Oversigt over henbendelserne ved høring af lokalplanforslaget

Henbendelserne 181 til 211 ud af 211

Høringssvar lokalplanforslag Lergravsvej

Volumner revideret forslag

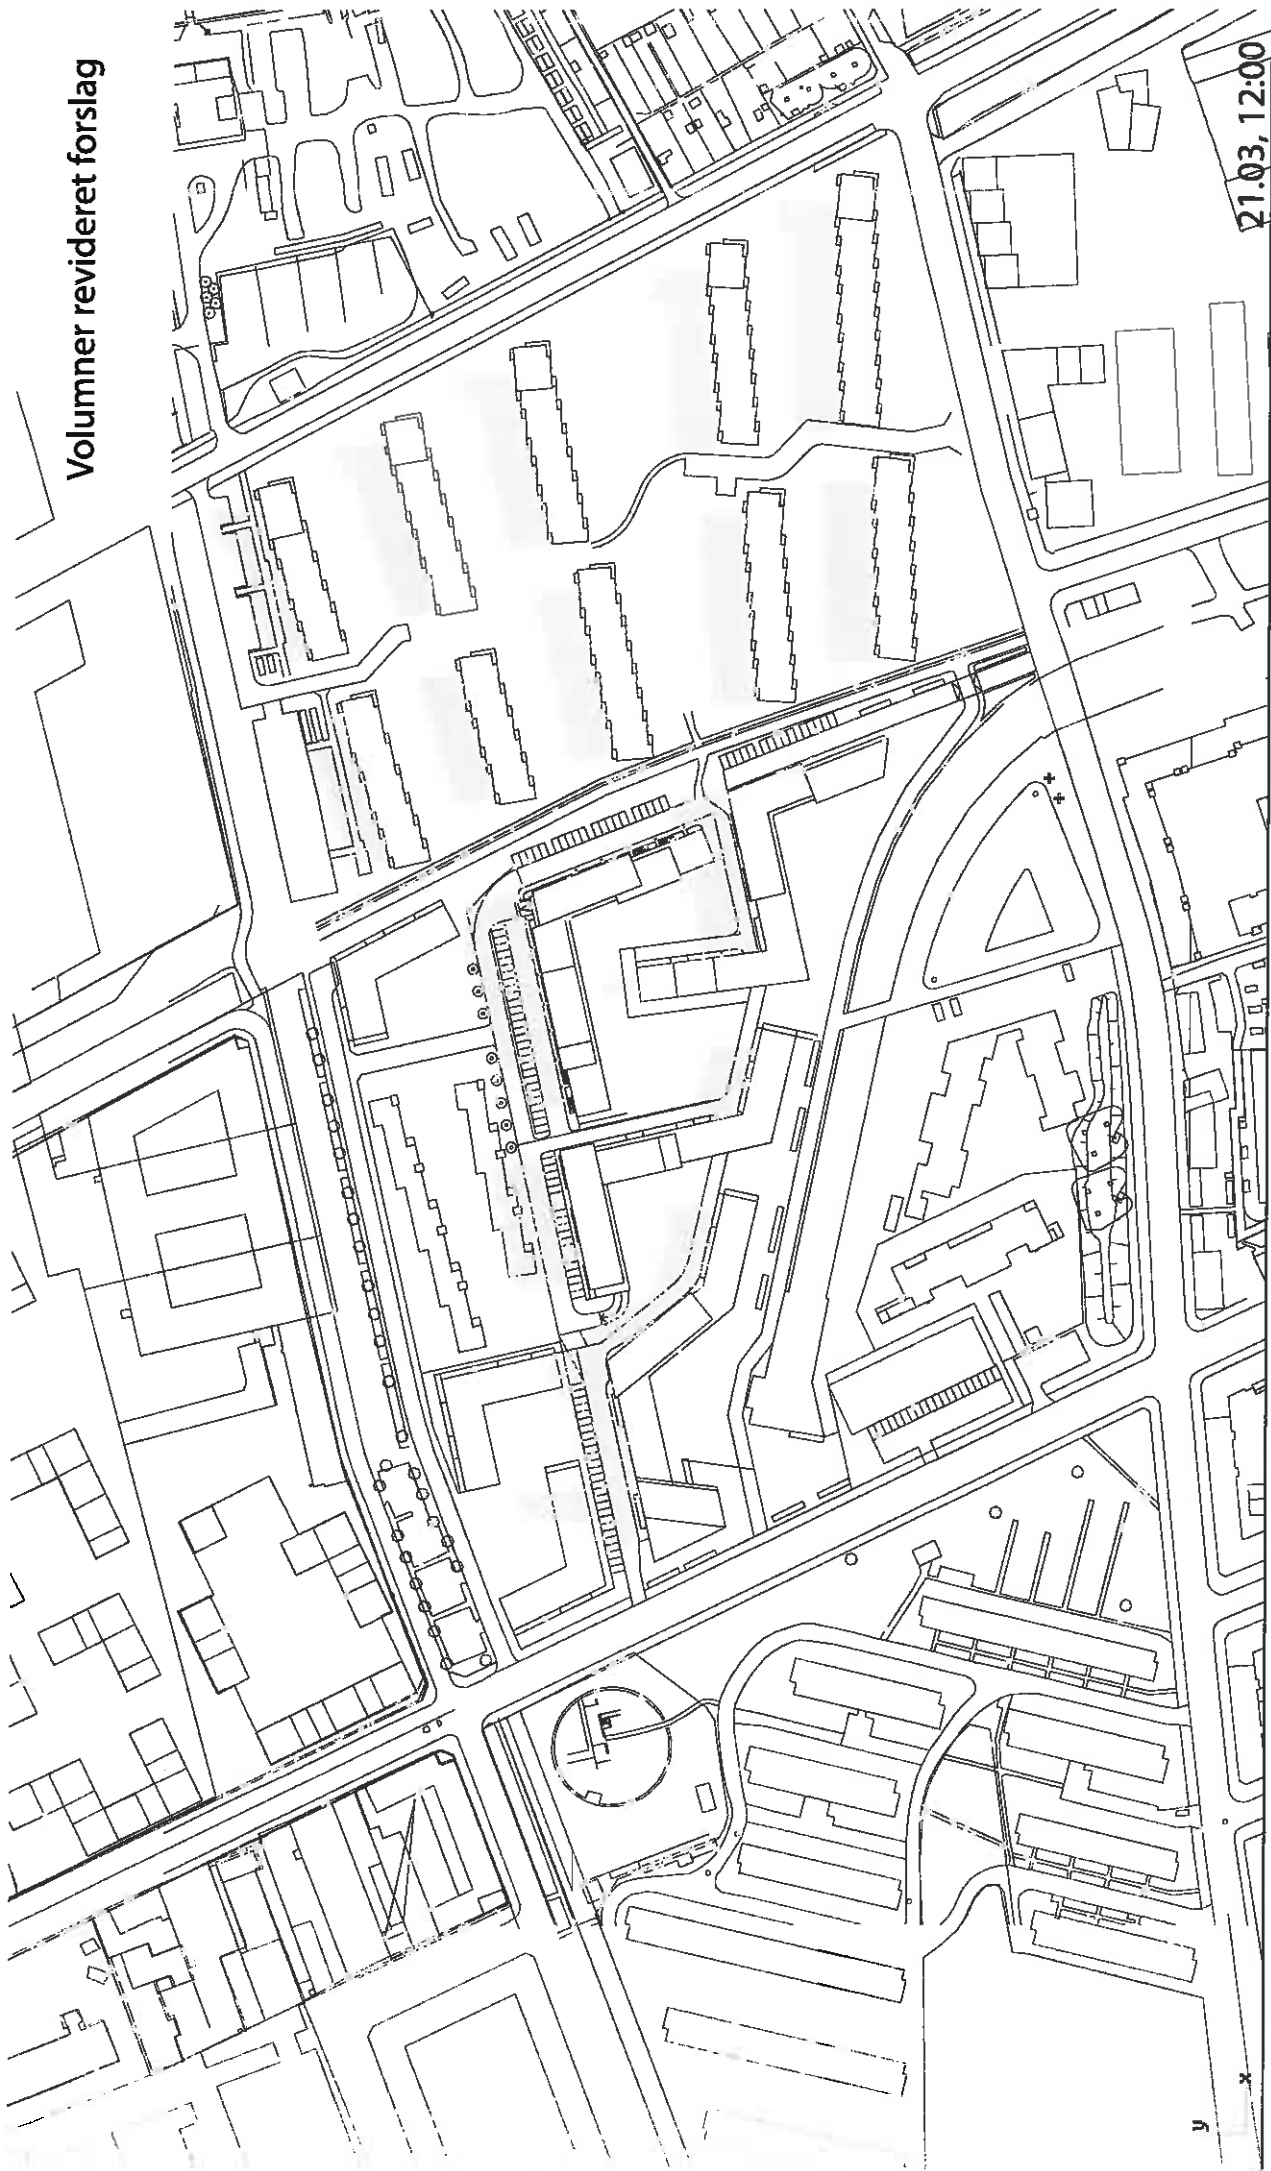
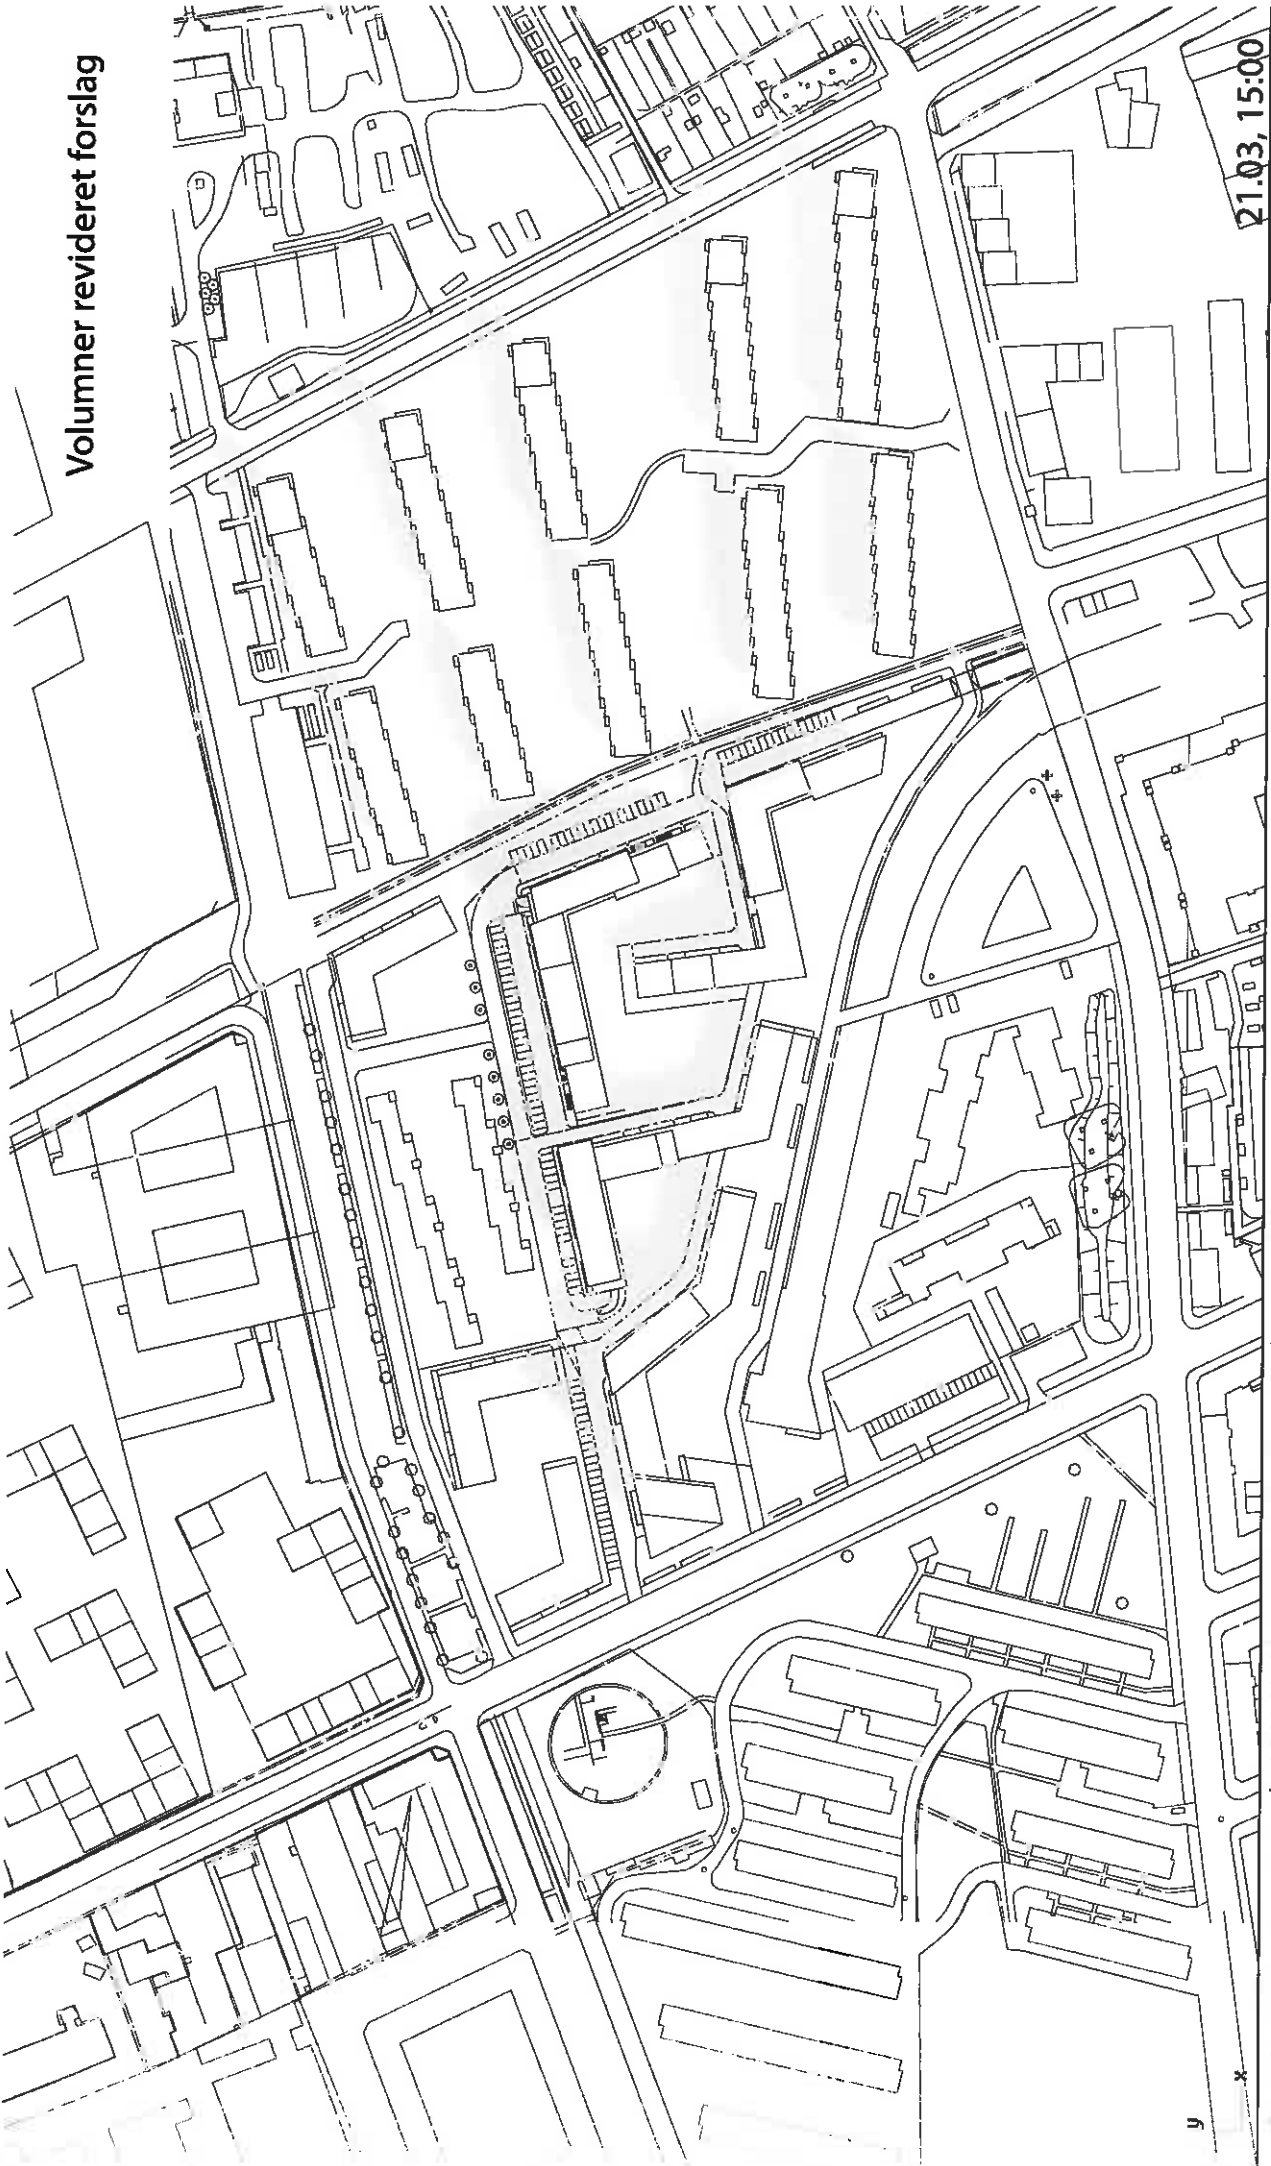
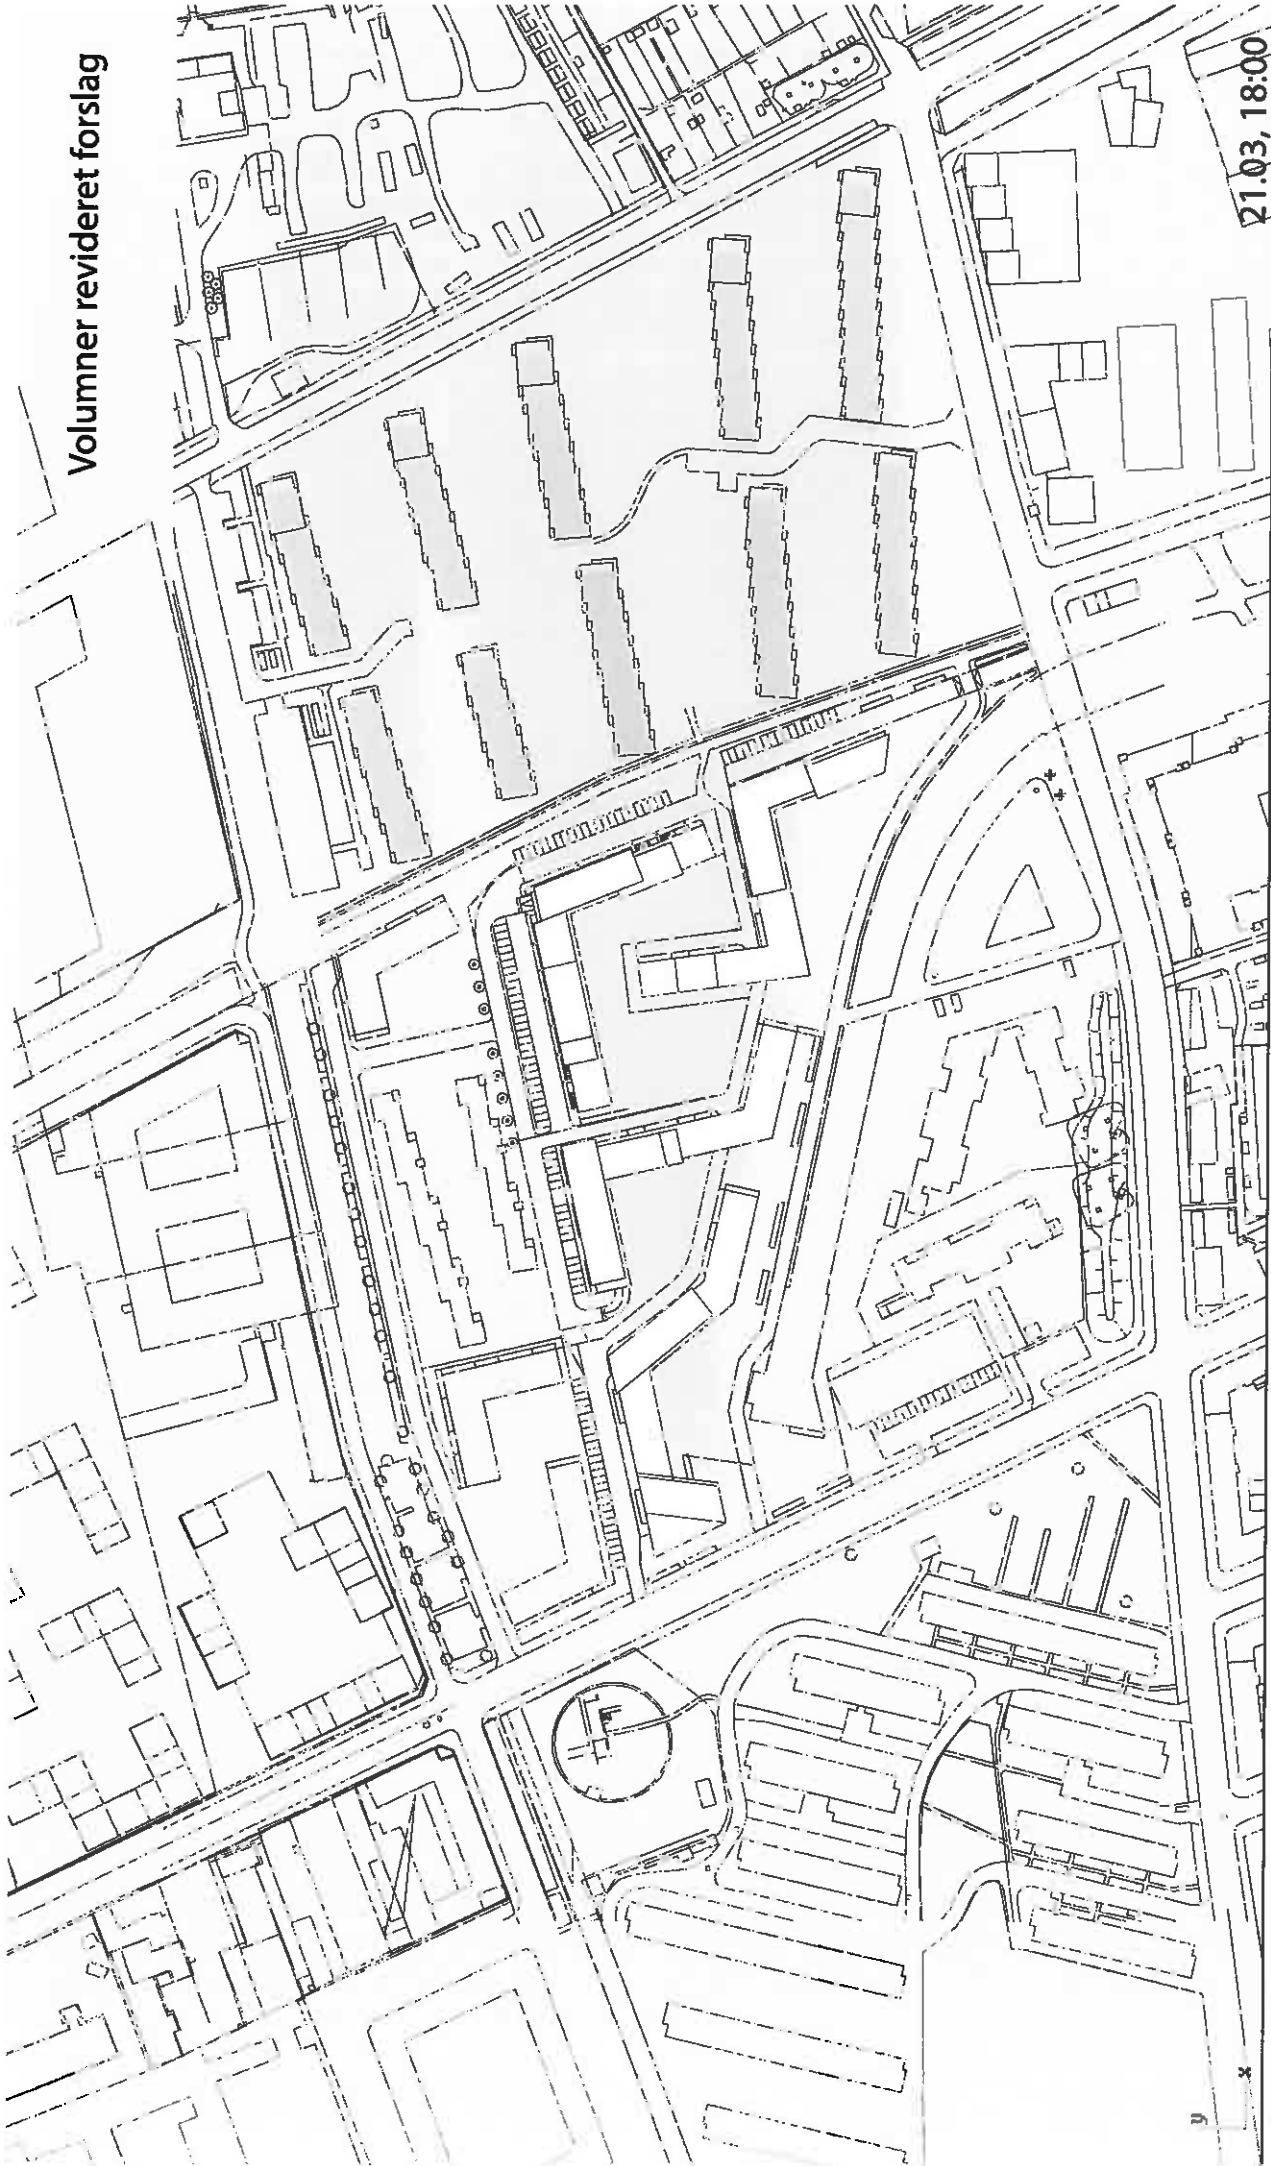
Ligeledes vil skyggedannelsen på nabobebyggelserne blive væsentligt reducerede og det fremgår tydeligt, at der med den justerede bebyggelsesplan ikke vil opstå nævneværdige skyggegener for de omkringliggende bebyggelser og deres friarealer, jf. det vedlagte bilag 2.
